# BOLETIM DE SERVIÇO

SB-004/23

Trinca na Longarina Dianteira do Estabilizador Horizontal

**Modelos Afetados:** Todos os RV-6/6A, 7/7A, 8/8A voando ou em construção

**FIGURA 1:** Trinca típica na longarina dianteira do estabilizador horizontal originando-se do alívio de canto

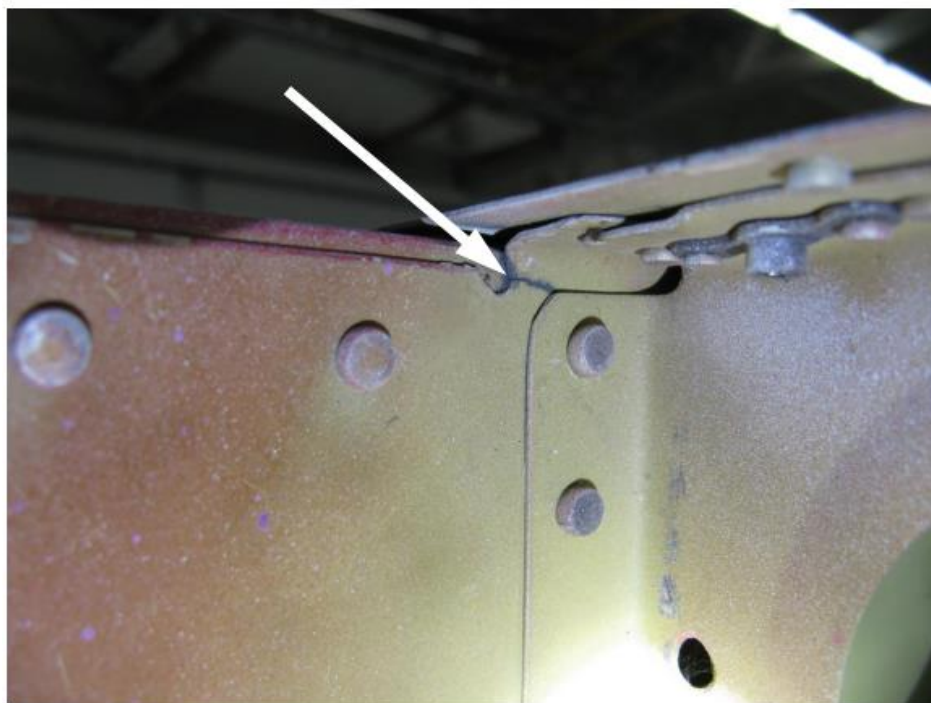
Foram encontradas trincas na longarina dianteira do estabilizador horizontal, originando-se do alívio de canto na extremidade interna das abas da longarina. Consulte a Figura 1 e as demais figuras neste boletim.

**Inspeção:** Remova a carenagem do estabilizador vertical. Faça uma inspeção cuidadosa em busca de trincas que se originam no alívio de canto na extremidade interna das abas da longarina dianteira do estabilizador horizontal (consulte a Figura 1 e a Figura 3). Limpe a área e remova qualquer tinta, respingos ou primer que possam esconder uma trinca. As trincas podem ser muito pequenas e difíceis de detectar.

**FIGURA 2:** Montagem do estabilizador horizontal

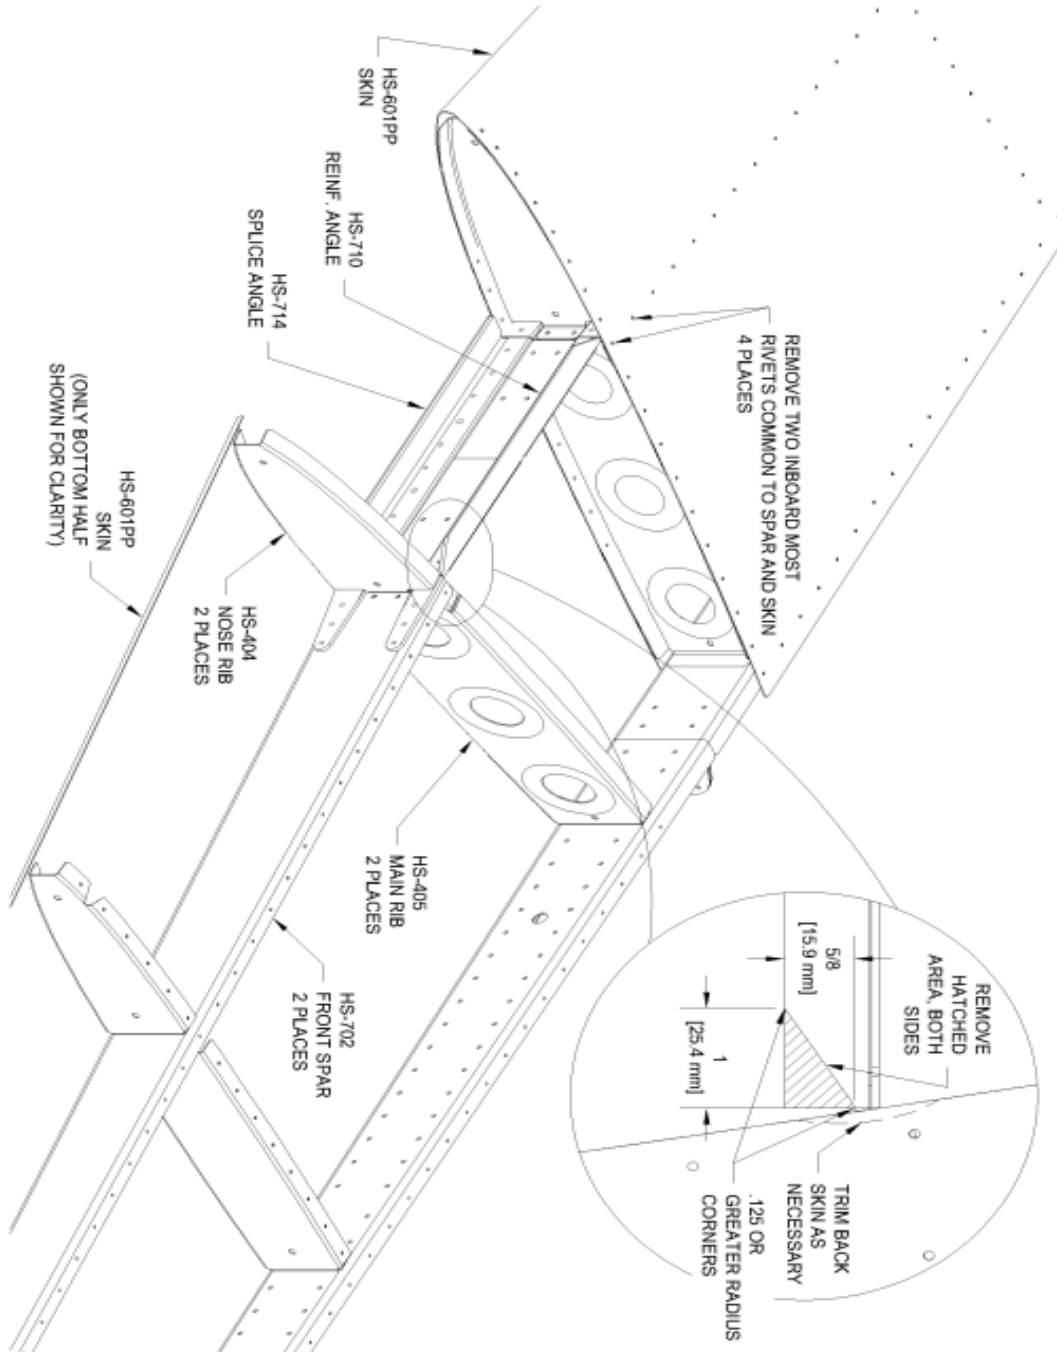
**Passo 2:** Remova os dois rebites mais internos que são comuns entre os revestimentos HS-601PP e as abas superior e inferior da longarina dianteira HS-702 em ambos os lados da montagem, conforme mostrado na Figura 2. Consulte a Seção 5.4.

**Passo 3:** Remova os rebites que prendem as nervuras frontal HS-404 e as nervuras principais HS-405 às chapas. Consulte a Figura 2.

**Passo 6:** Remova os rebites que prendem a cantoneira de reforço HS-710 à longarina dianteira. Remova a cantoneira e verifique novamente se os cantos da aba voltada para a frente foram aliviados, conforme mostrado na vista detalhada da Figura 2.

**FIGURA 3:** Alívio de Cantos

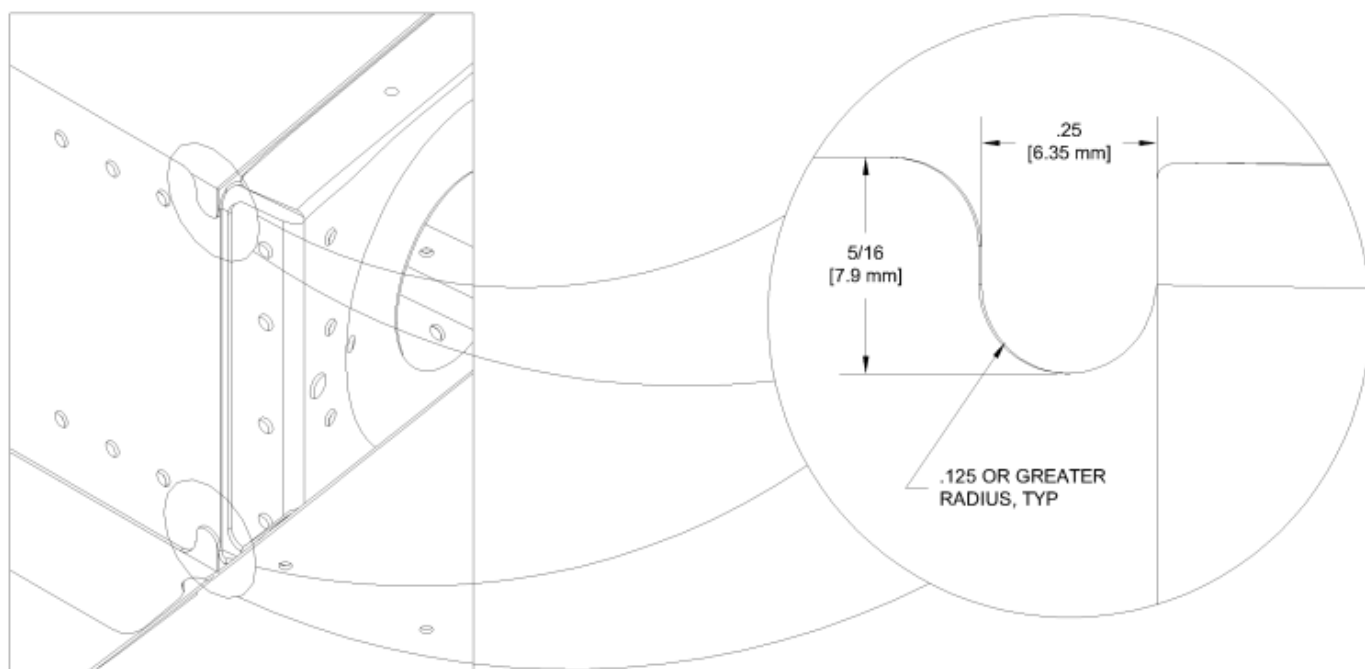
**Passo 8:** Inspeccionar os cantos na extremidade interna das abas dianteiras superior e inferior das longarinas no lado esquerdo e direito das metades da longarina em busca da presença de alívio de cantos, conforme representado na Figura 3.

Se os alívios não estiverem presentes, use uma lima redonda para adicionar os alívios de cantos (primeiro consulte o passo a seguir... adicionar um alívio ausente pode ser feito em conjunto com a remoção de uma trinca). Isso exigirá o corte ligeiro da chapa, conforme mostrado na Figura 2, para ganhar acesso à lima.

**FIGURA 4:** Cortando a aba da longarina

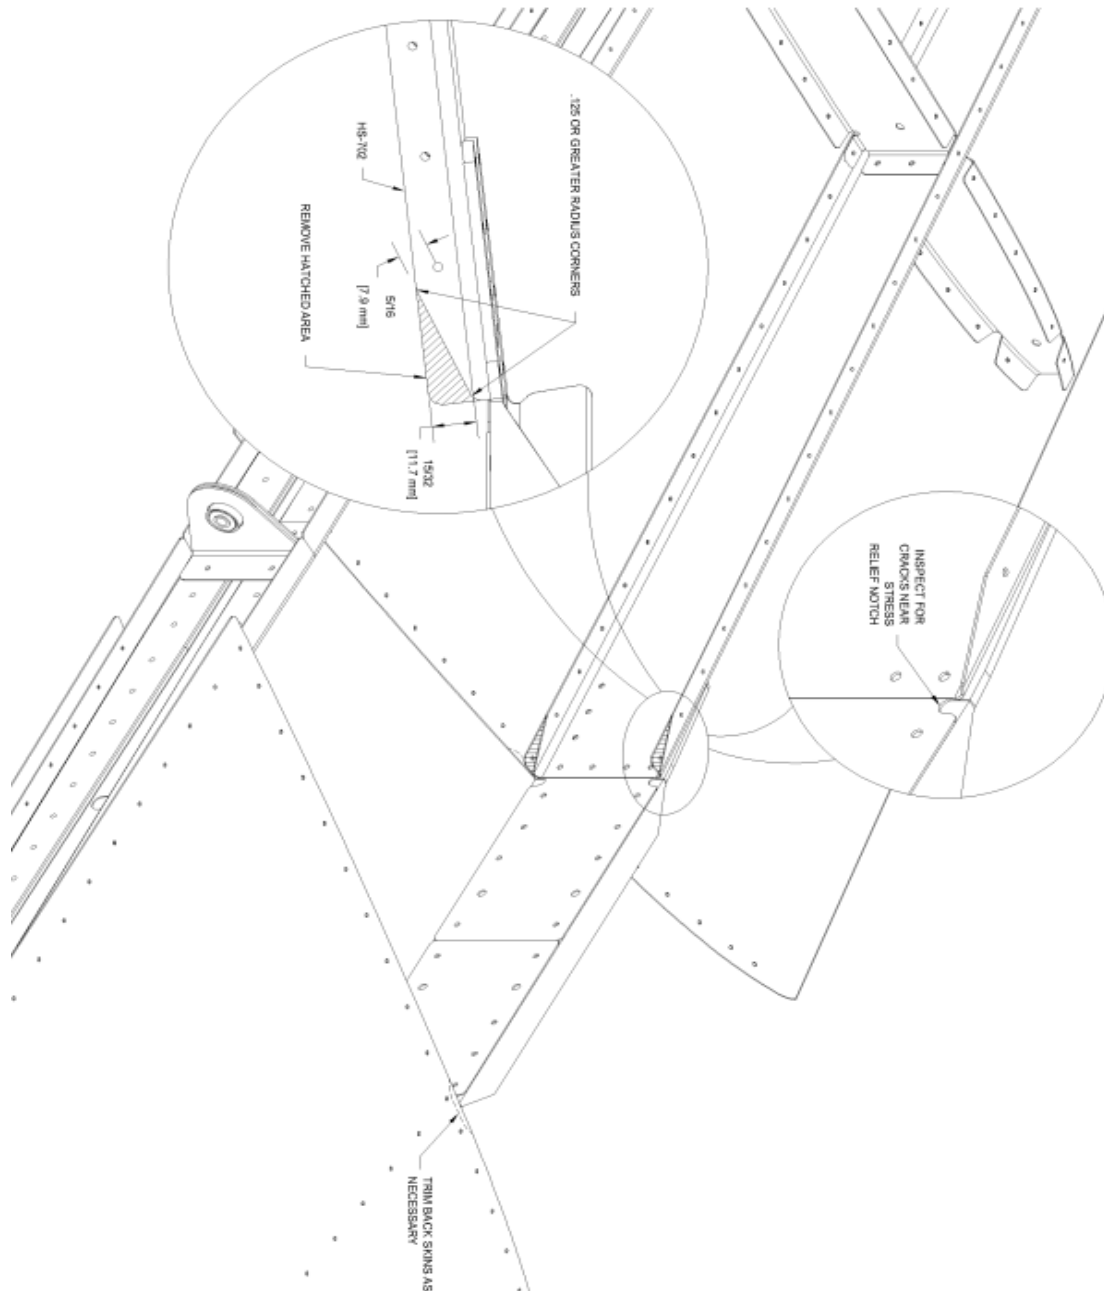
**Passo 10:** Apare as abas dianteiras superior e inferior da longarina conforme as dimensões mostradas na Figura 4. (Insira um pedaço de chapa de aço inoxidável entre a chapa e a aba da longarina dianteira para proteger a chapa contra danos durante o corte.) Arredonde e rebarbe o melhor possível a borda cortada da aba da longarina. Obtivemos bons resultados usando uma ferramenta estilo Dremel™ com um disco de corte abrasivo fino para fazer o corte.

**FIGURA 5:** Preparação das nervuras principais

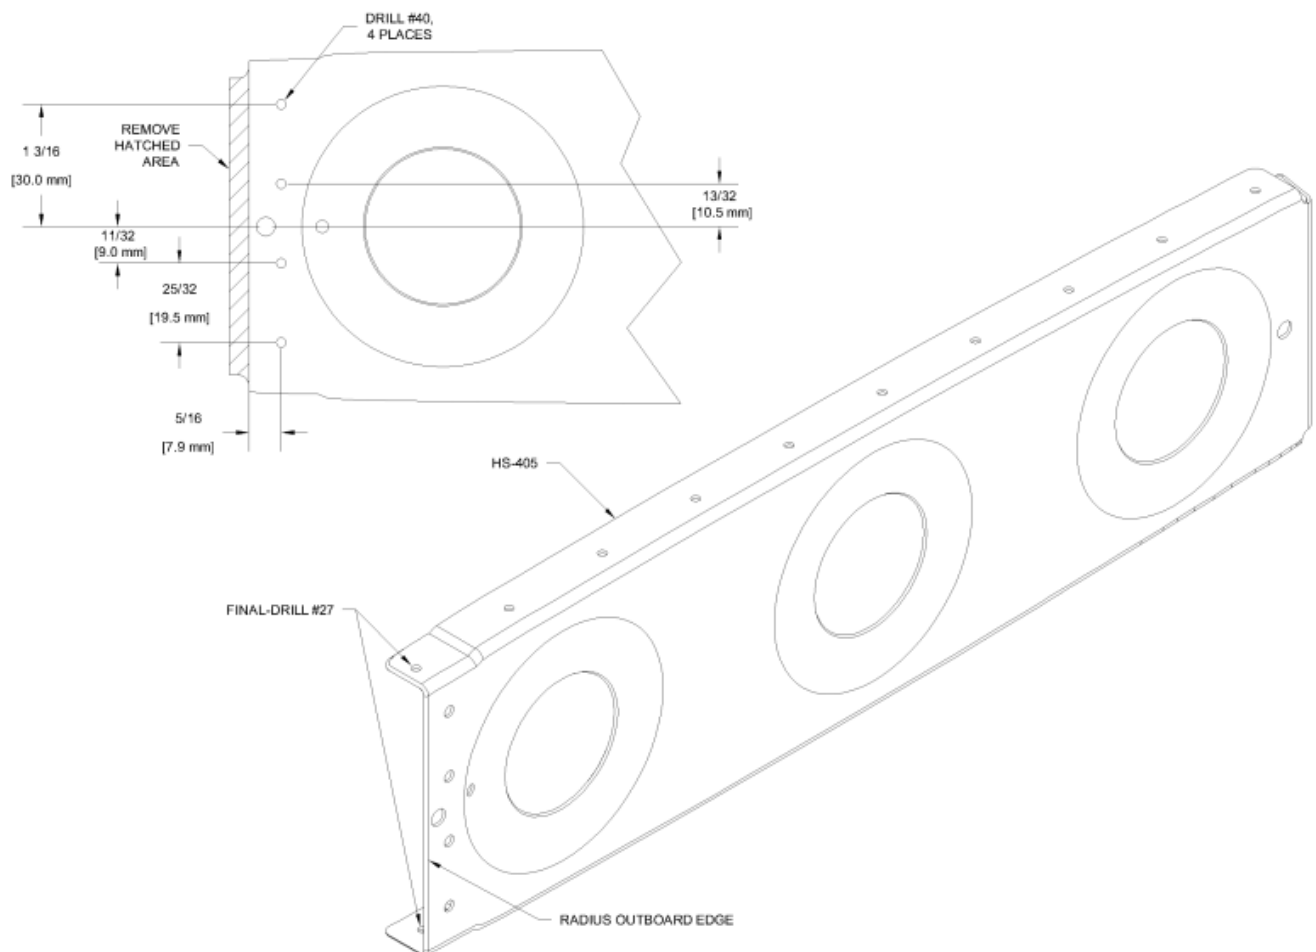
**Passo 11:** Arredonde a borda "cortada" externa dianteira, conforme mostrado na Figura 5.

**Passo 12:** Marque e faça furos de broca #40 nas quatro posições mostradas na Figura 5 para cada nervura principal HS-405.

**Passo 13:** Faça o furo final de broca #27 no furo mais à frente na aba superior e inferior das nervuras principais, conforme mostrado na Figura

**FIGURA 6:** (RV-6, 7): Separando os Reforços da Longarina HS-00001 (Vista Frontal)

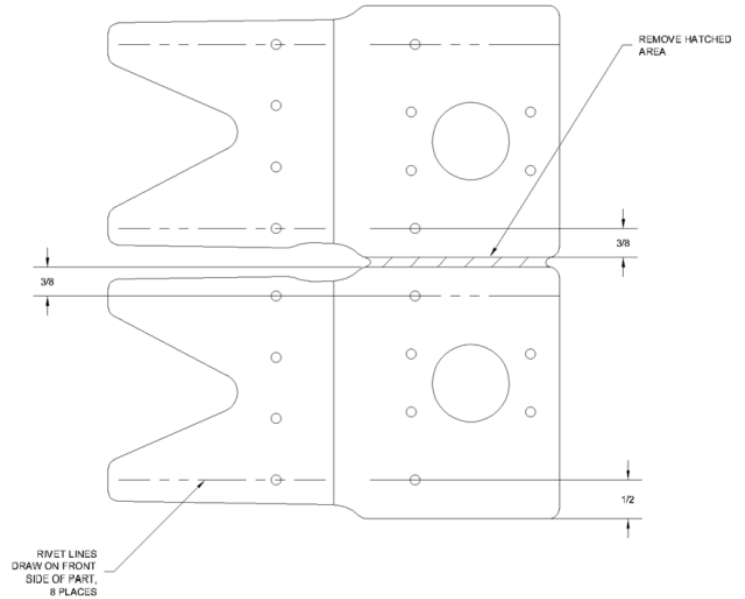
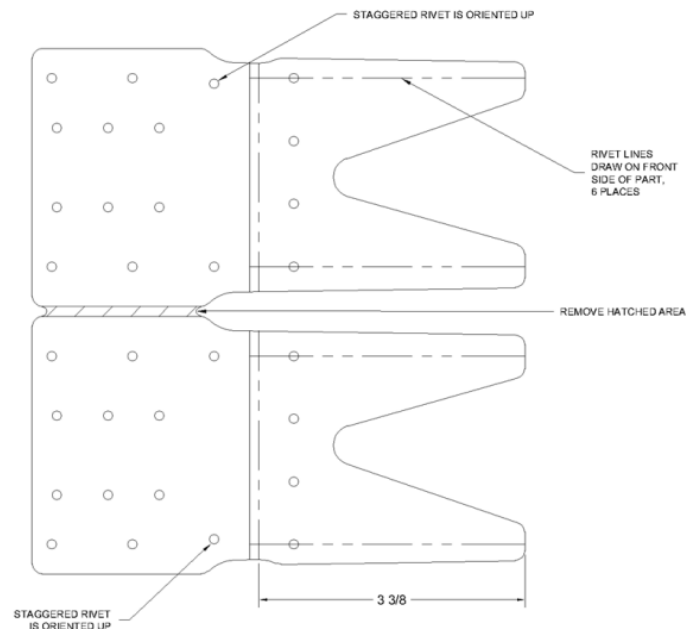
**Passo 14:** Separe os reforços da longarina HS-00001 (RV-6,7) ou HS-00003 (RV-8) em peças esquerda e direita, conforme mostrado na Figura 6. Rebarbe as bordas dos reforços.

**Passo 15:** Trace linhas de rebite no lado dianteiro dos reforços, conforme mostrado na Figura 6. Quando vistos de frente, as abas parecerão estar dobradas para baixo.

**FIGURA 7:** (RV-6, 7): Repassando os furos do reforço

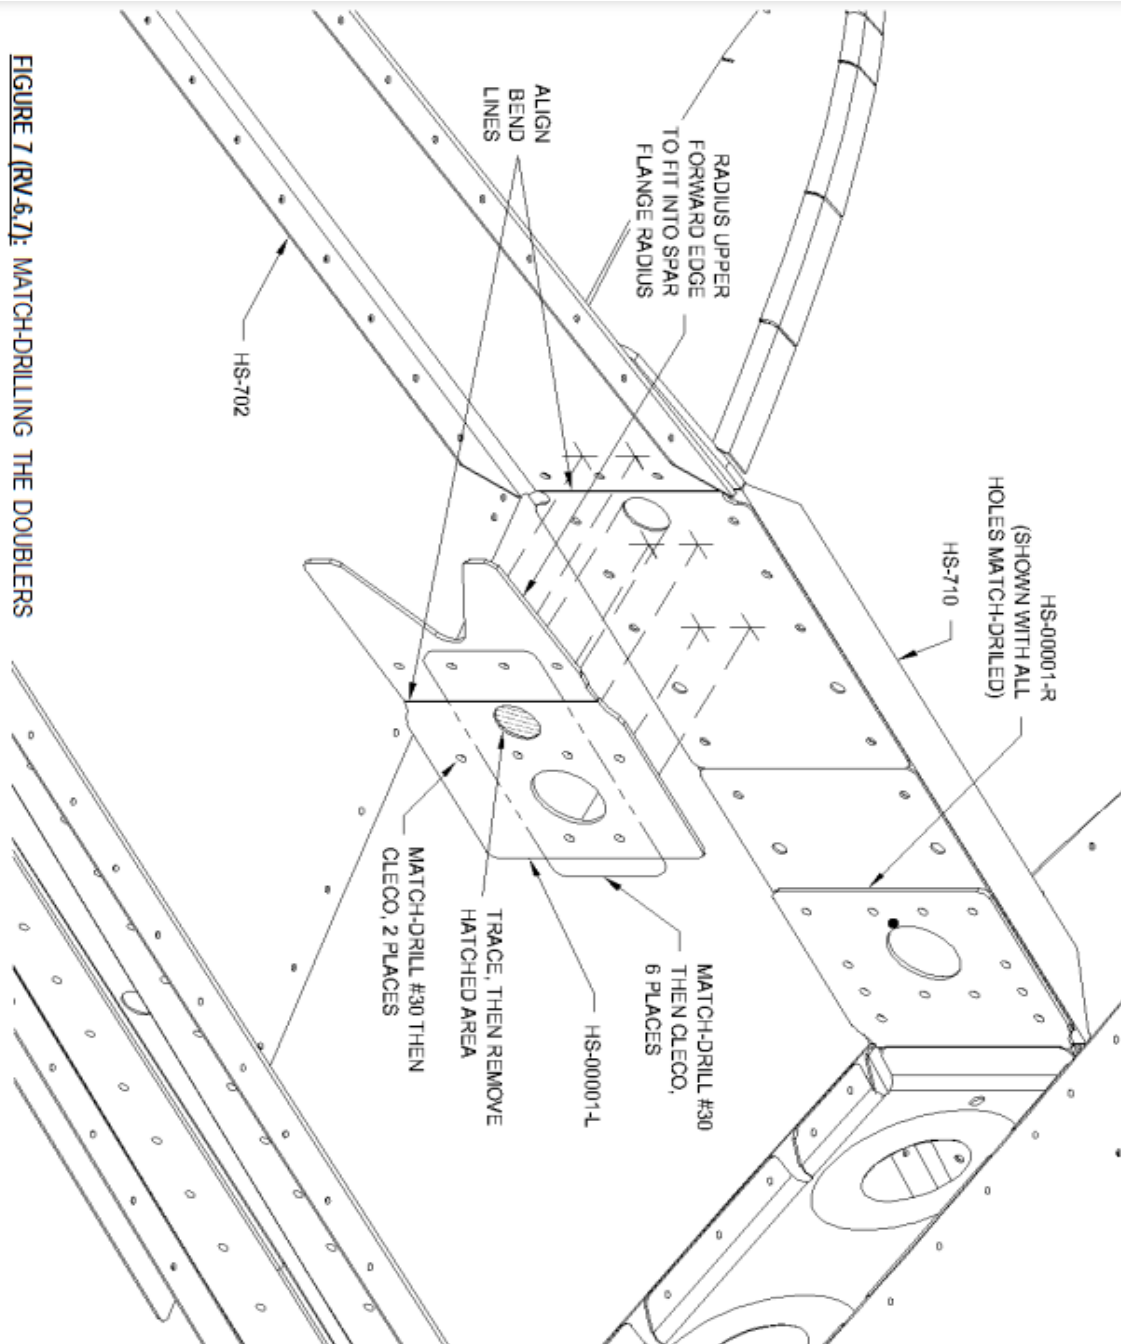
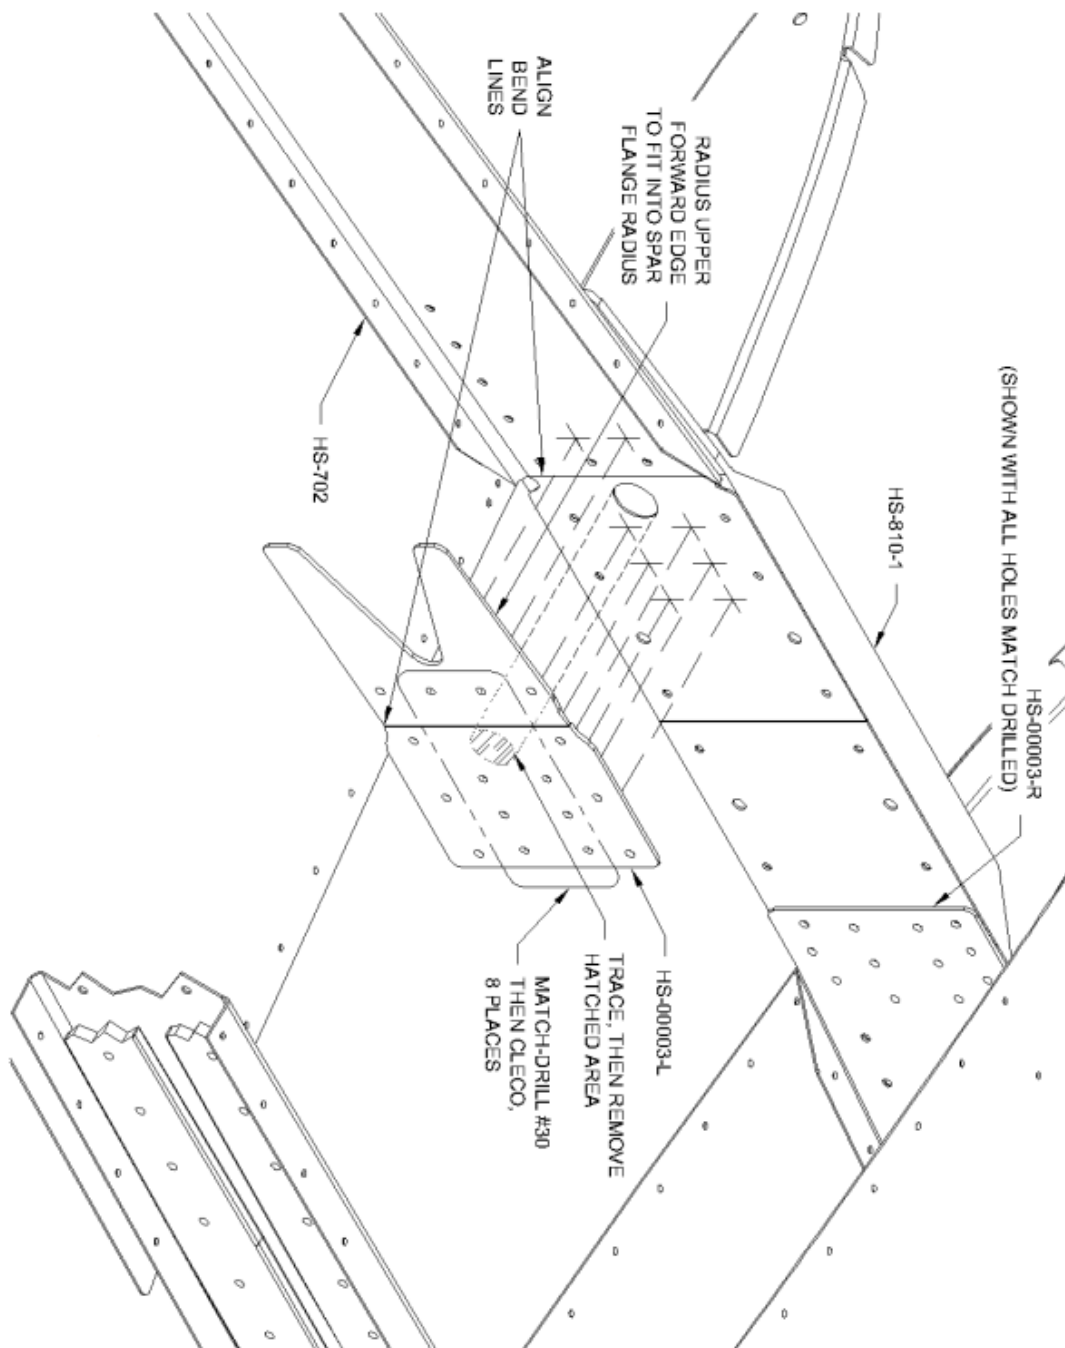
**Passo 16:** Arredonde a borda indicada na Figura 7 para se ajustar ao raio superior da longarina dianteira.

Faça furos de broca #30 e insira clecos nos seis (para RV-6,7) ou oito (para RV-8) furos centrais em cada reforço indicado na Figura 7 na longarina dianteira e, em seguida, remova os grampos.

Faça furos de broca #30 nos reforços usando as duas posições dos furos na nervura da longarina mostrados na Figura 7.
